NOTA TÉCNICA N.º 017 – DINFRA/PROAD/IFAM/2025

ASS.: ANÁLISE DE PROJETOS DO CAMPUS IRANDUBA.

1. **CONTRATO N.º:** 03/2024 de 10.12.2024 – IFAM – Campus Iranduba;
2. **PREGÃO N.º:** 90001/2014;
3. **ORDEM DE SERVIÇO N.º:** 02/2025/GB/CIR/IFAM – de 12.03.2025;
4. **PROCESSO DO CONTRATO N.º:** 23443.009343/2024-10;
5. **ASSUNTO:** Análise de Projetos do Campus Iranduba;
6. **INTERESSADO:** EMPRESA ITP INDÚSTRIA, COMÉRCIO E SERVIÇOS DE TUBOS & PERFIS LTDA.;

Figura 1 – Rampa de acesso sem patamar mínimo de 1,5 m² para área de manobra.

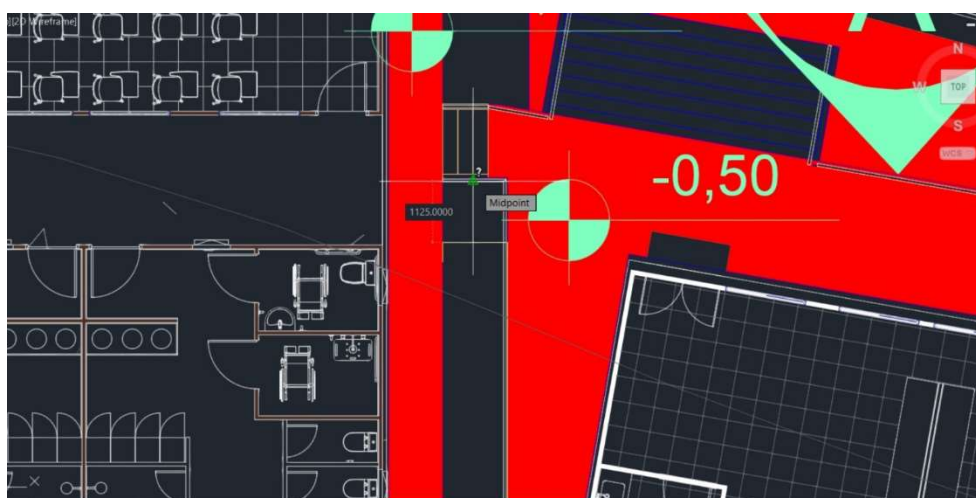
6) As circulações da rampa (Figura 1) que possuem apenas 1,2 metro de circulação devem ser aumentadas devido ao fluxo de alunos e cadeirantes segundo a NBR 9050 **Áreas de manobra** (mudança de direção, como em corredores em “L”, “T” ou “X”):

- Necessário um espaço livre que permita uma rotação de **360°**.
- **Diâmetro mínimo para manobra completa:**
→ **1,50 m** (um círculo livre de obstáculos).

Figura 2 – Escada de acesso com largura acima de 2,2 m.

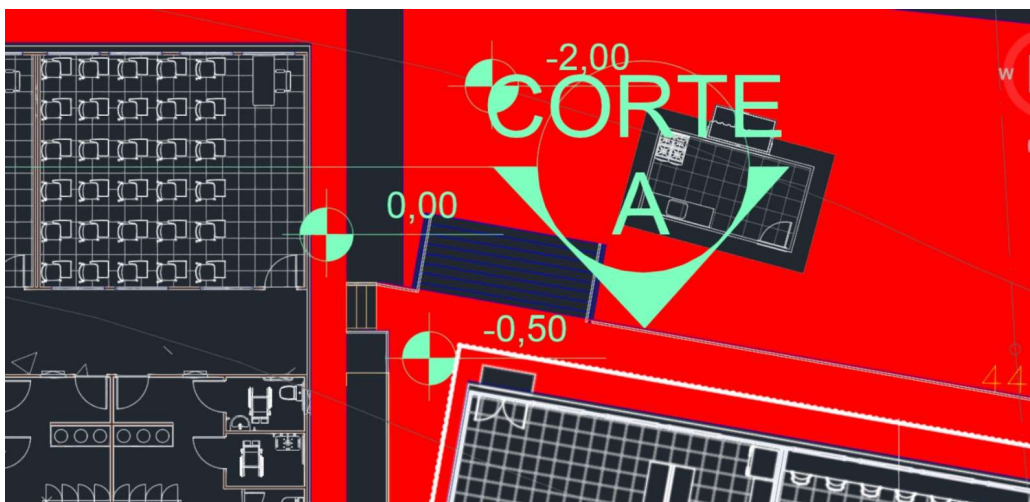
7) Verificar a inserção de corrimãos intermediários em todas as escadas com largura acima de 2,2 m (Figura 2) conforme a **Instrução Técnica nº 11/2019**:

5.8.4.1 Escadas com mais de **2,2 m** de largura devem ter corrimão intermediário, no máximo, a cada **1,8 m**. Os lanços determinados pelos corrimãos intermediários devem ter, no mínimo, **1,1 m** de largura, ressalvado o caso de escadas em ocupações dos tipos H-2 e H-3, utilizadas por pessoas muito idosas e portadores de necessidades especiais, que exijam máximo

*apoio com ambas as mãos em corrimãos, onde
pode ser previsto, em escadas largas, uma
unidade de passagem especial com **69 cm**
entre corrimãos*

Figura 3 – Circulação restringida pela abertura das portas do WC acessível.

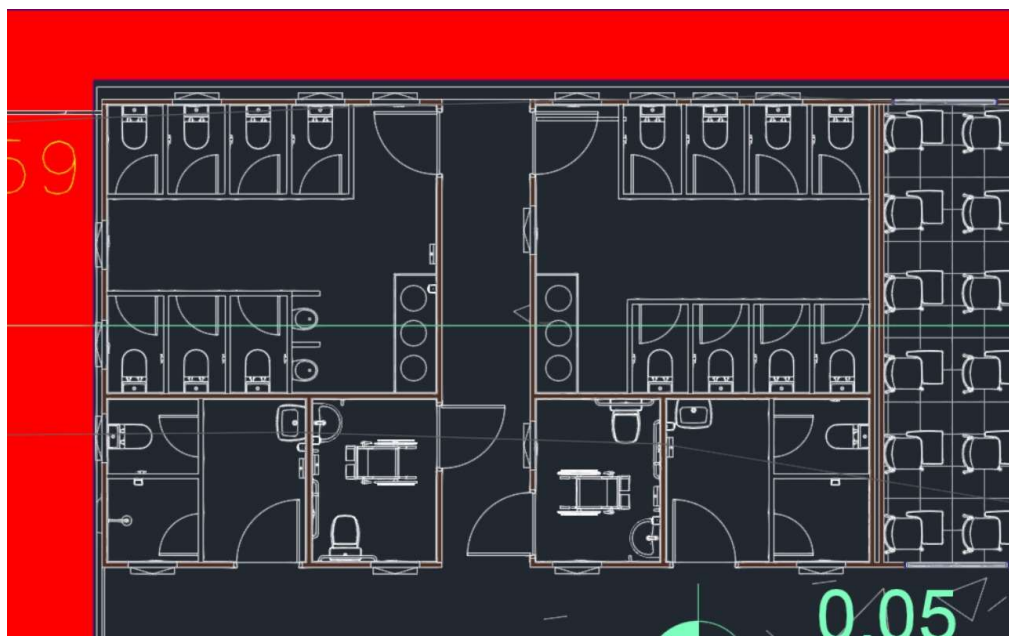
8) Porta dos WC acessíveis quando abertas impedem a passagem de pessoas na circulação.

Figura 4 – Modificar os guarda corpos para somente em estrutura metálica sem vidro conforme o espaçamento entre barras da legislação do Corpo de Bombeiros.

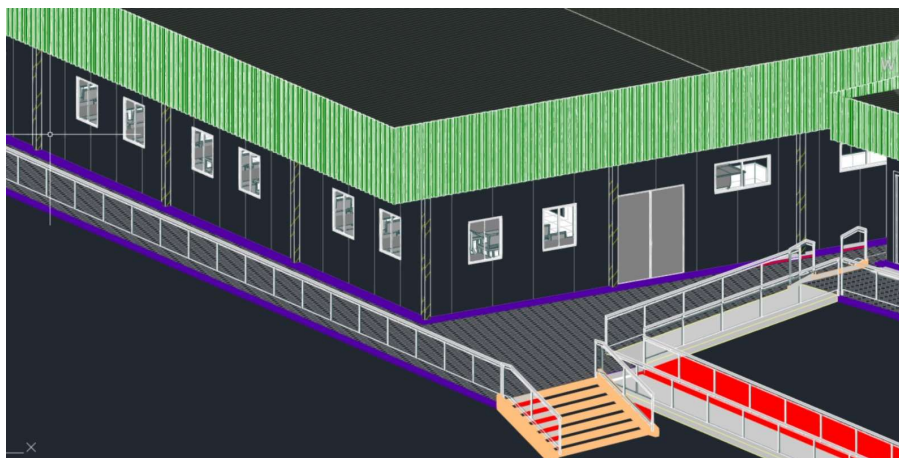
10) Modificar os guarda corpos de estrutura metálica com vidro para somente em estrutura metálica (Figura 4).

Figura 06 – Localização da Subestação (SE).

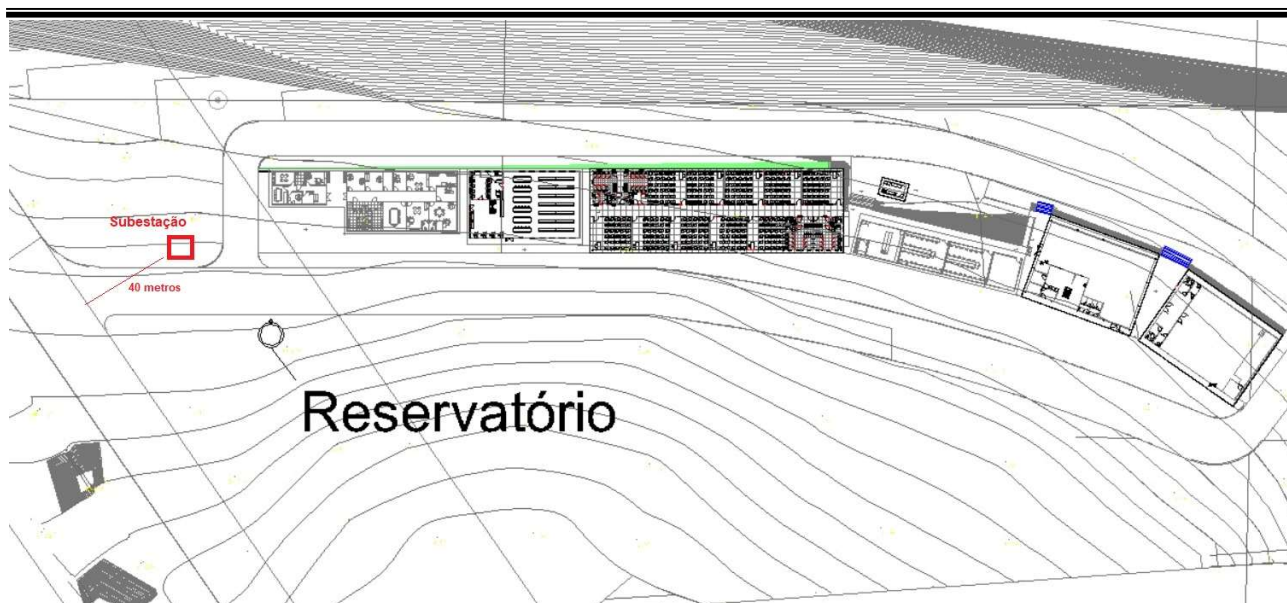
2) Todas as alimentações elétricas dos blocos, devem possuir suas respectivas tubulações para o lado da via de acesso, uma vez que, nossa subestação aérea será alocada na via de acesso, conforme figura 6, abaixo:
